Réunion du bureau de la CLE du SAGE Sioule

27 juin 2022

AVIS RETENUE COLLINAIRE – LE THEIL

AVIS MOULIN DE LA PORTE - EBREUIL

AVIS RETENUE COLLINAIRE – LE THEIL

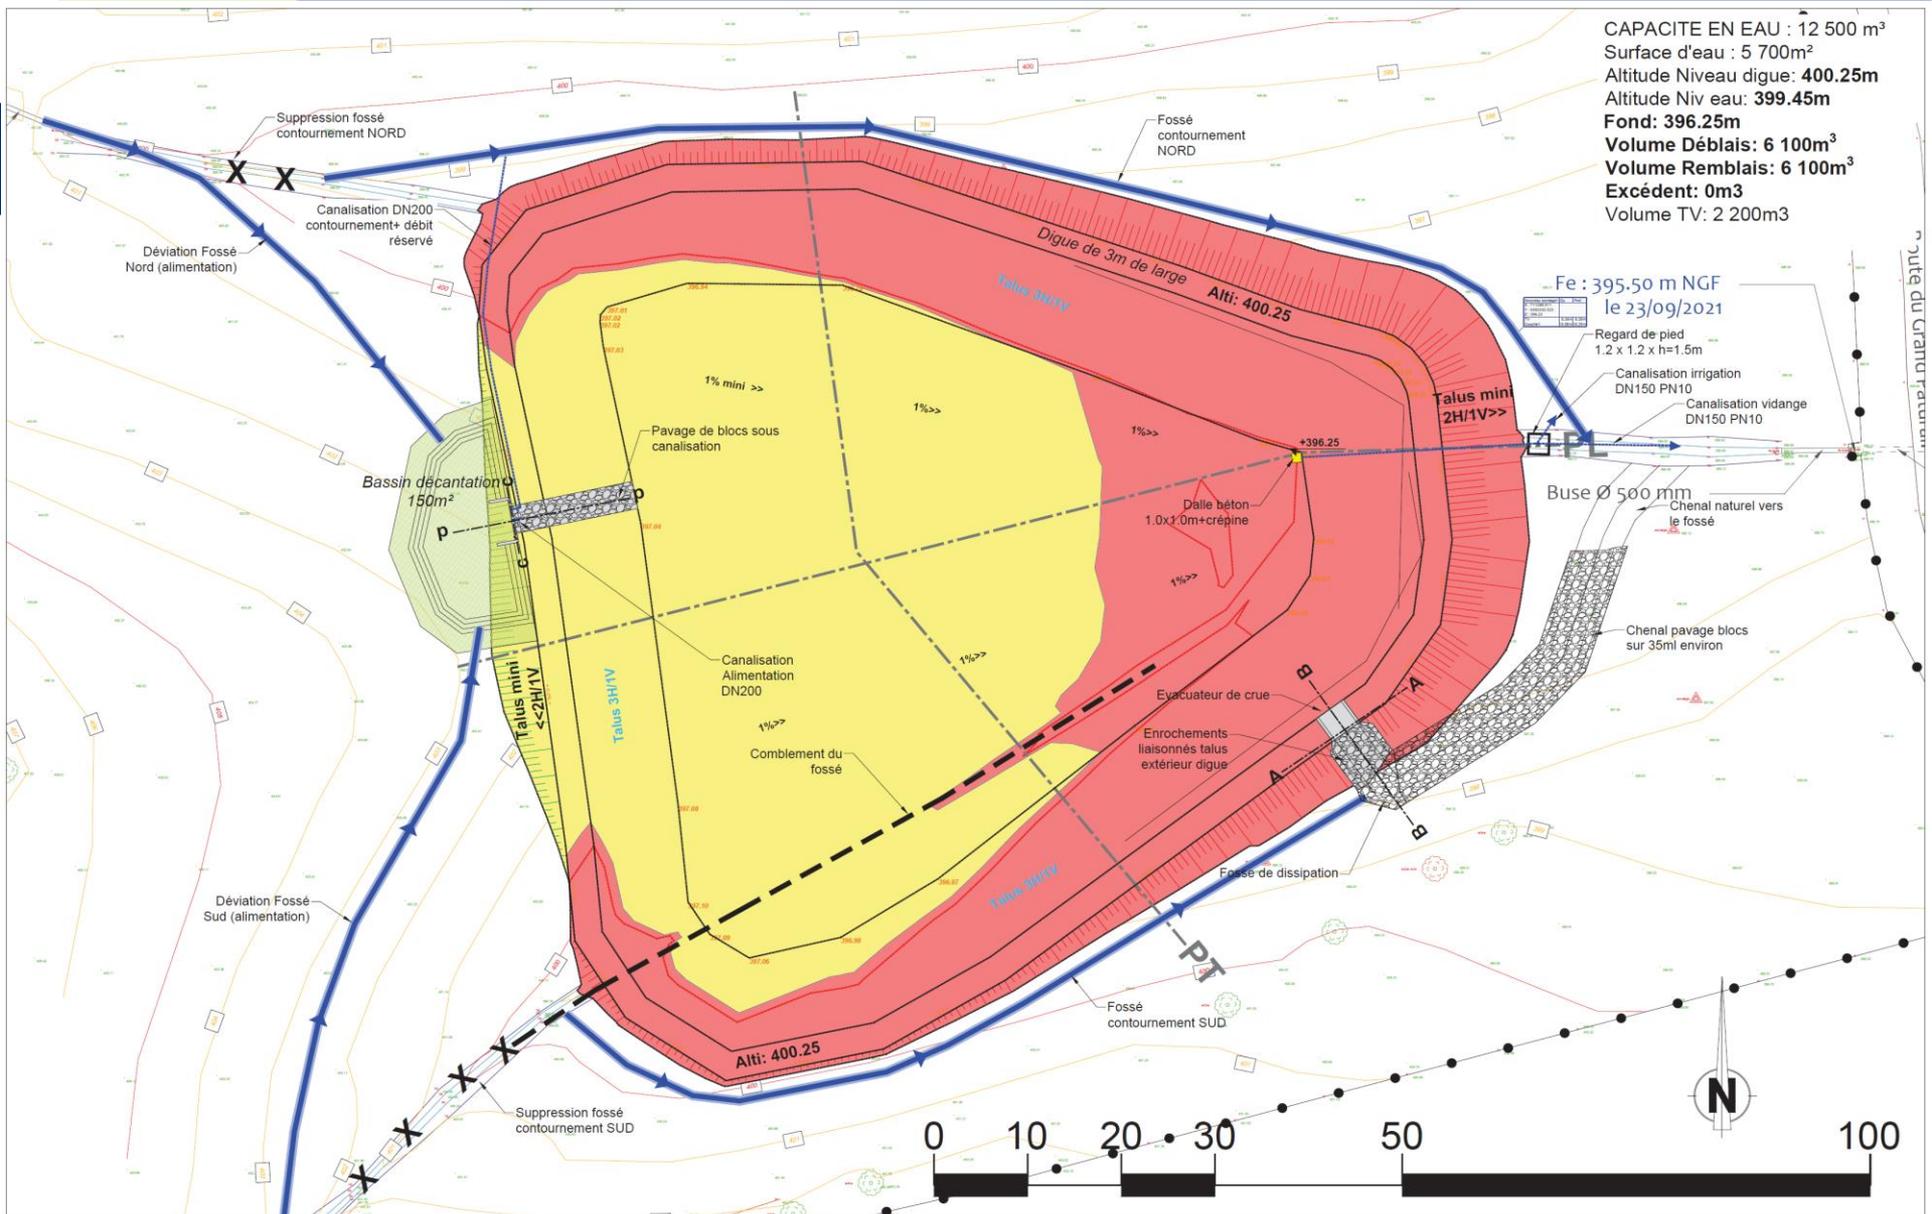
- Distinction champs/bâtiments ?
- Distinction basse eau /hors basse eau ?

Figure 12 : Coupe de la prise d'eau

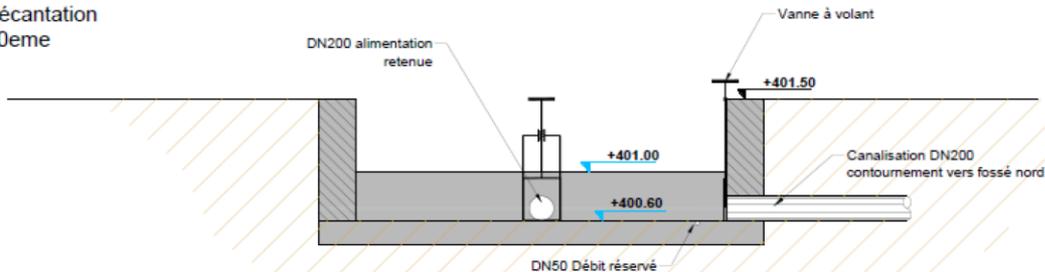
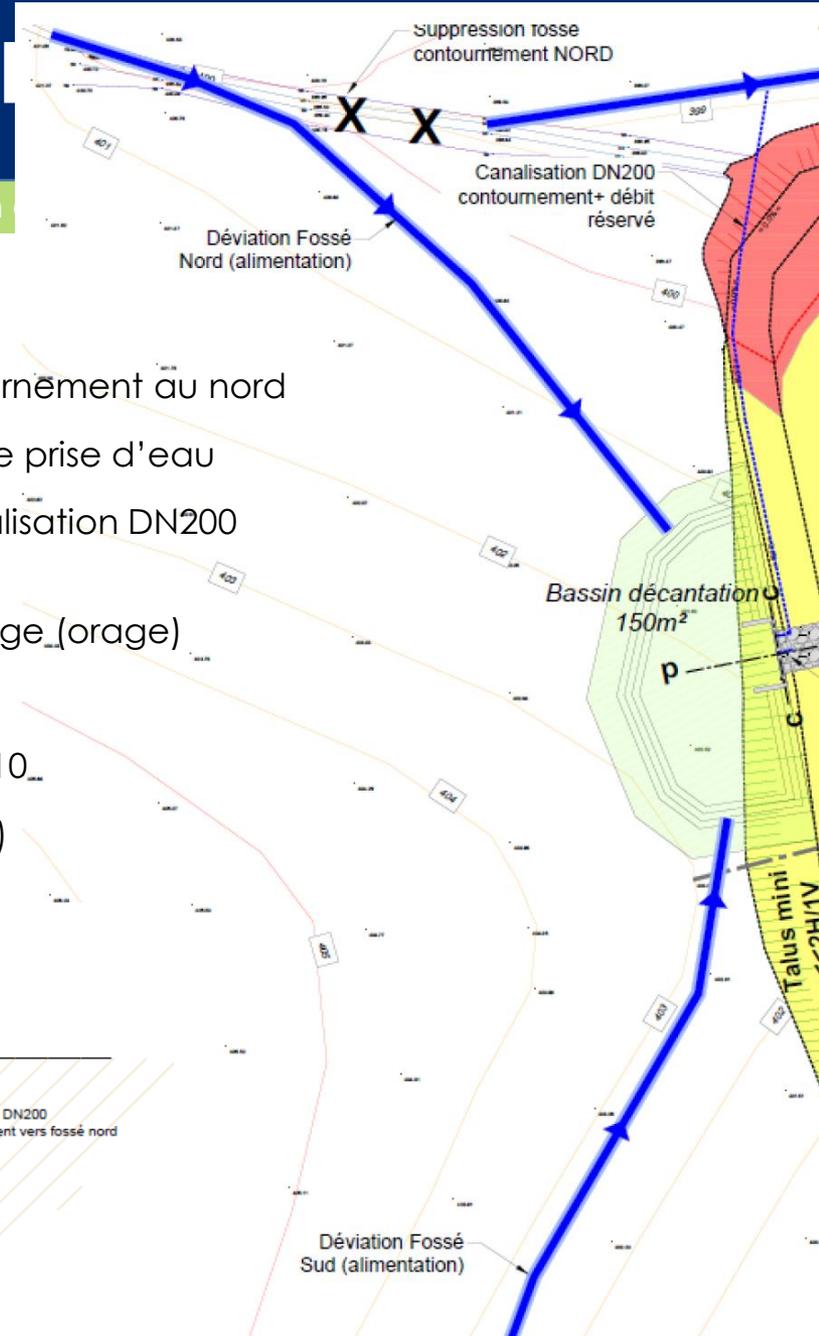
- Modification des fossés + création fossé de contournement au nord
- Bassin de décantation en amont (mare) suivi d'une prise d'eau
- Si $< 26\text{L/s}$ → alimentation de la retenue via la canalisation DN200 équipé d'une vanne
- Si $> 26\text{L/s}$ → alimentation déversante sur 3 m de large (orage)
- Vanne d'alimentation ouverte du 1/11 au 31/03
- Vanne de contournement ouverte du 1/04 au 31/10
- Débit réservé de 0,5 L/s par tuyau DN50 (**optionnel**)
- Fossés de contournement : 1m*30cm (110L/s)

Déconnecter la retenue dès la fin du remplissage (strict volume nécessaire) → reconnexion des fossés Nord et Sud via un jeu de vannes supplémentaires au droit de la déconnexion

Mettre en place le dispositif de débit « réservé » bien qu'optionnel durant le remplissage

Inventaire « zones humides » SAGE Sioule

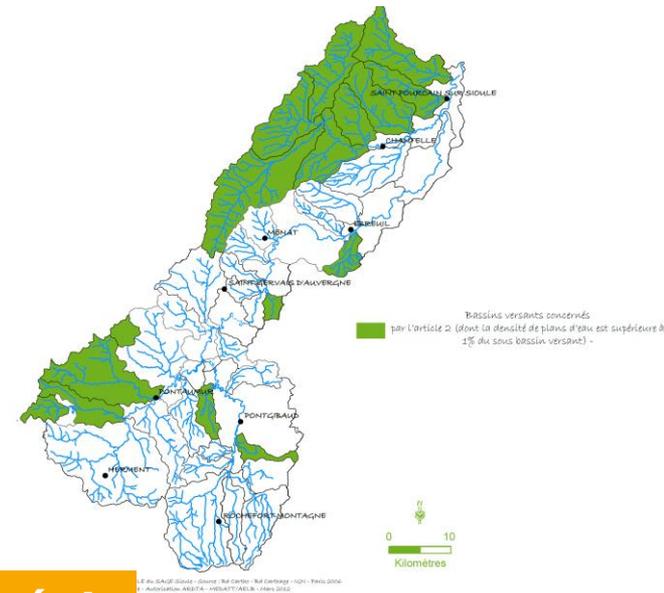
» Pas de projet alternatif étudié

» Pas d'analyse des fonctionnalités

» Pas de mesures compensatoires

Dévalaison

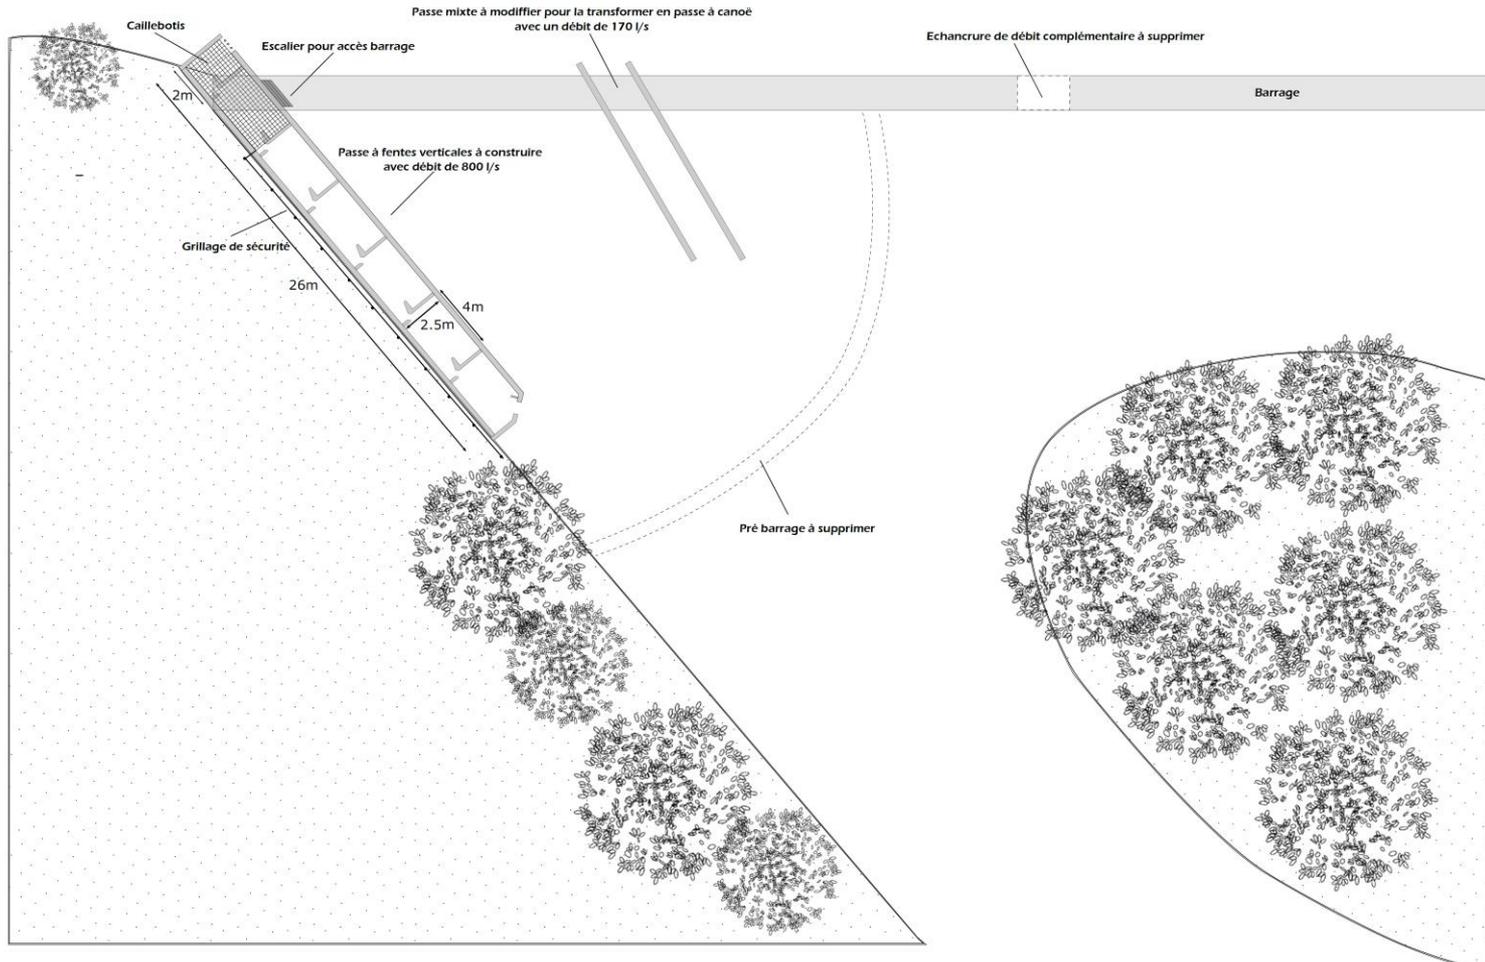
- Turbine non ichtyocompatible → aménagement de la prise d'eau
- Plan de grille incliné entrefer 15 mm
- Guidage vers goulotte métallique (2 échancrures + 430L/s + pente 5,4% + vitesse 4,3 m/s)

Conforme aux attentes
sous réserve d'un bon
entretien
